## Krycí list ZBV

Název a evidenční číslo Stavby: <b>Tramvaj Plotní - soubor staveb - etapa 2-4</b> Název stavebního objektu/provozního souboru (SO/PS): <b>Ul. Plotní - 1. část, komunikace</b>	Číslo SO/PS / / číslo Změny SO/PS: <b>SO 100.31.1/1</b>	Číslo ZBV: <b>2/34.3</b>
---	---	-----------------------------

**Průvodní list zařazení změny do skupiny  
pro ZBV číslo: 2/34.3**

## Změnový list

SITUACE KŘÍŽOVATKA ZVONÁŘKA - DORNYCH - příloha č. 12

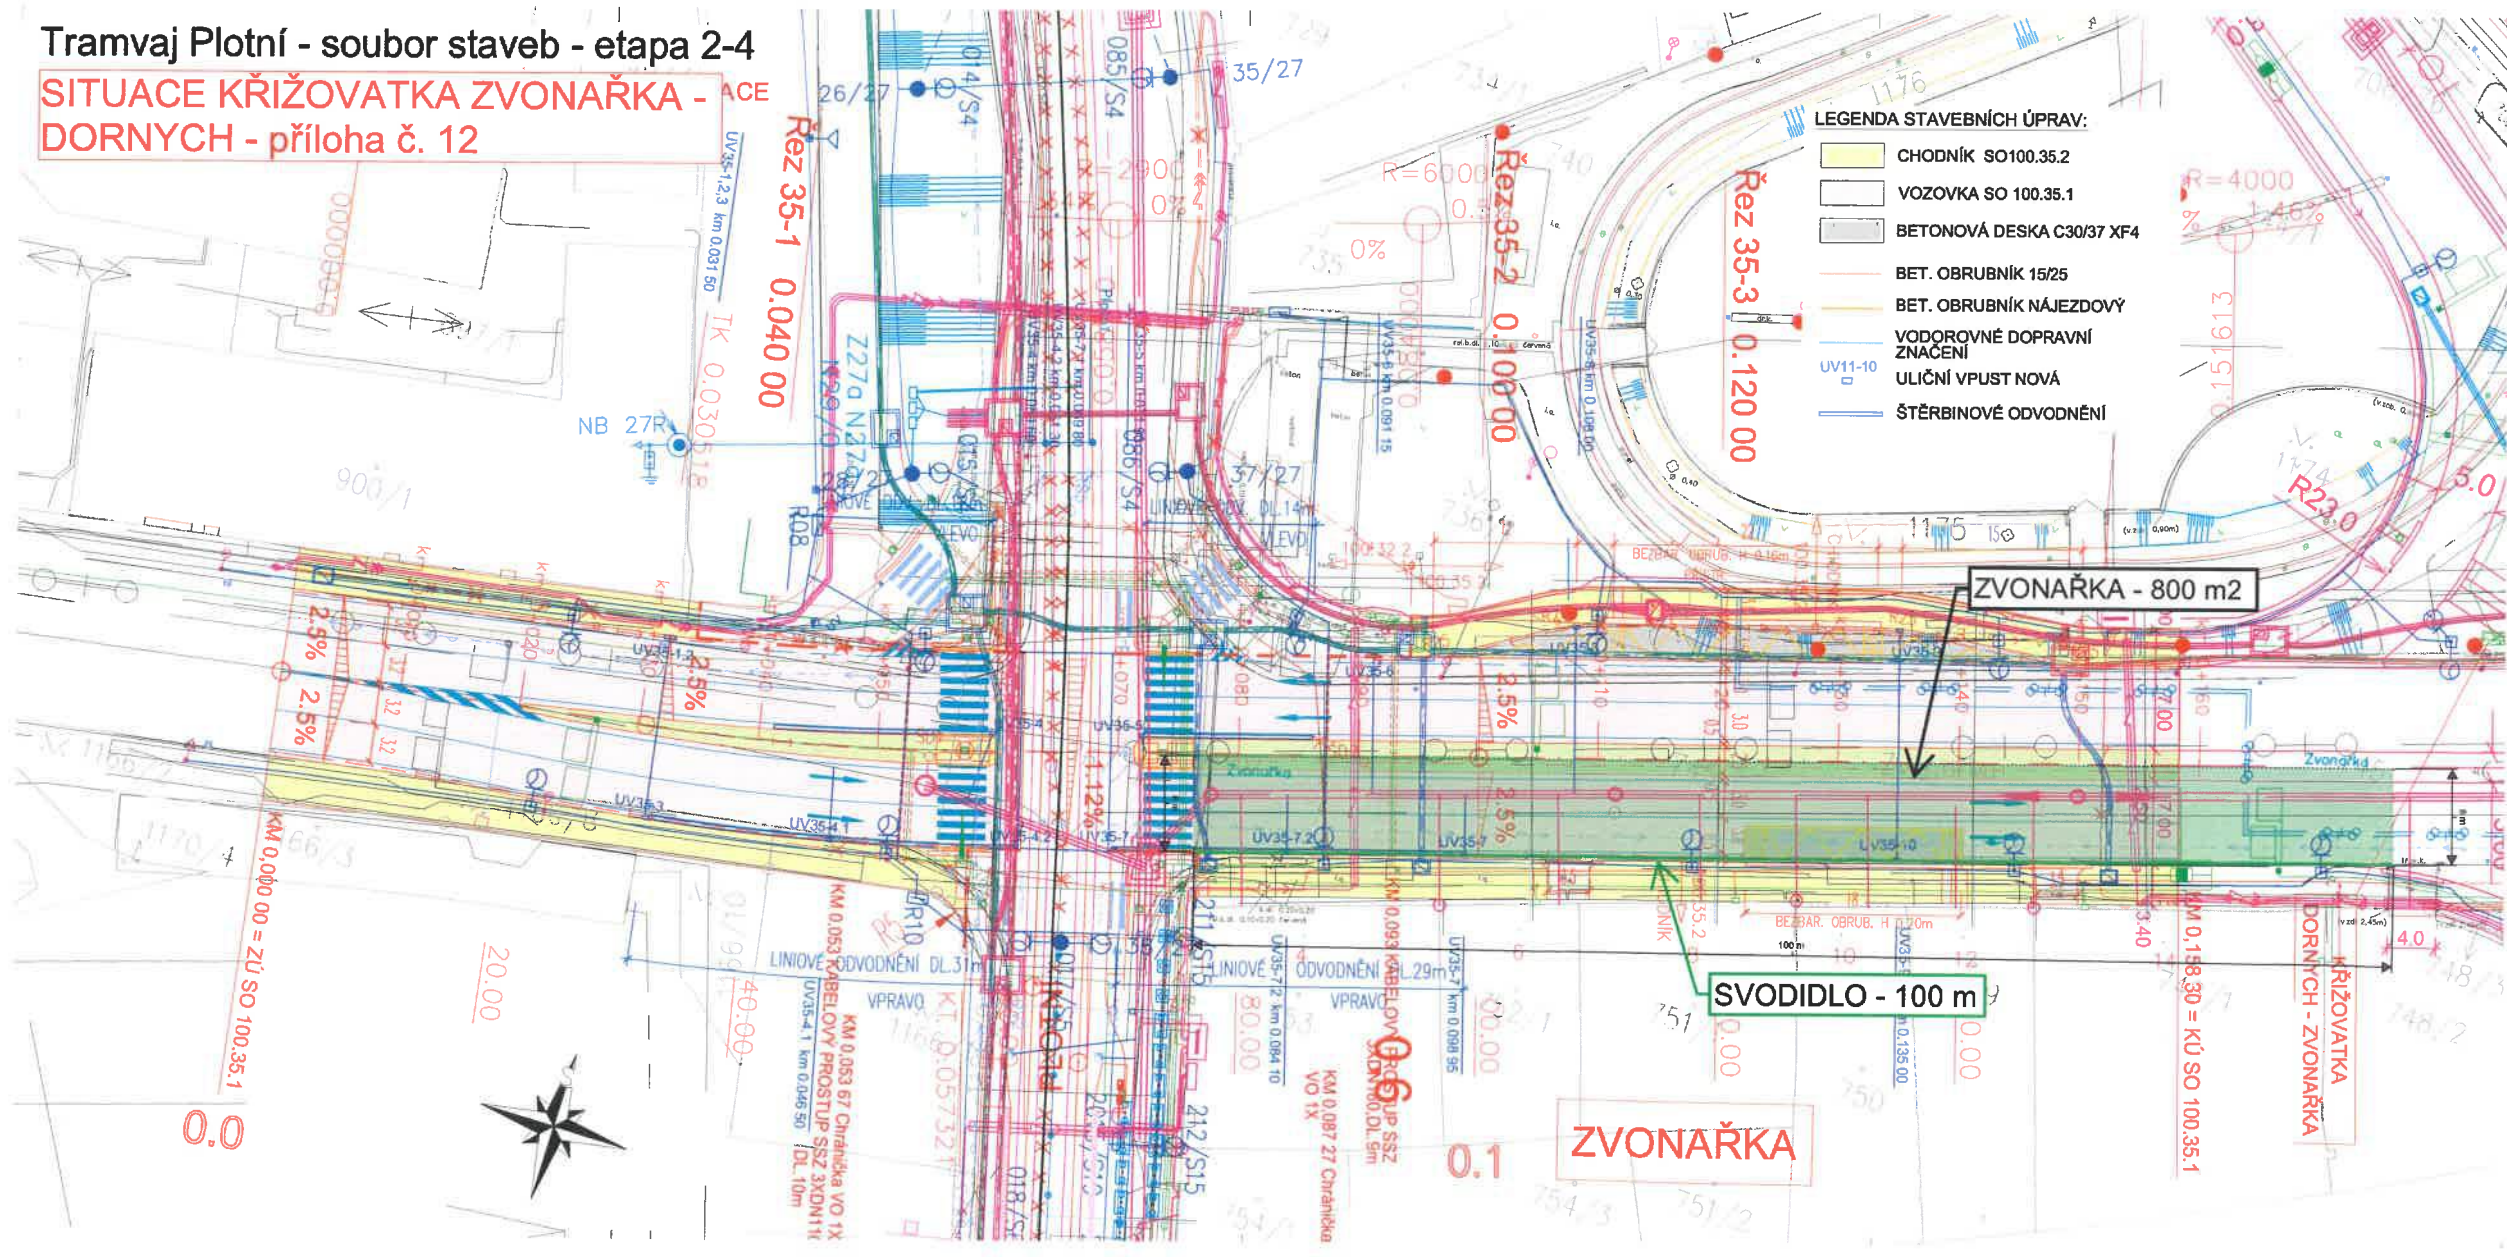
Bude vybudována provizorní komunikace Zvonařka - v místě mezi křižovatkami Zvonařka - Plotní a Zvonařka - Dornych v délce 100 m a šířce min. 9 m ve skladbě: ŠD tl. 250 mm, SC tl. 270 mm, 2\*ACL v tl. 70 mm, podél komunikace svodidla New jersey výšky 0,5 m v délce 100 m - po ukončení provozu na provizorní komunikaci, bude komunikace odstraněna a následně bude dokončena oprava ulice Zvonařka dle původní projektové dokumentace.

Provizorní komunikace v místě křižovatky Zvonařka - Dornych bude realizována v ploše 1200 m<sup>2</sup> ve skladbě: SC tl. 270 mm, 2\*ACL v tl. 70 mm, v místě odbočovacích oblouků - svodidla New jersey výšky 0,5 m v celkové délce 60 m - po ukončení provozu bude provizorní komunikace odstraněna a křižovatka Zvonařka - Dornych bude realizována do finální podoby dle původní projektové dokumentace.
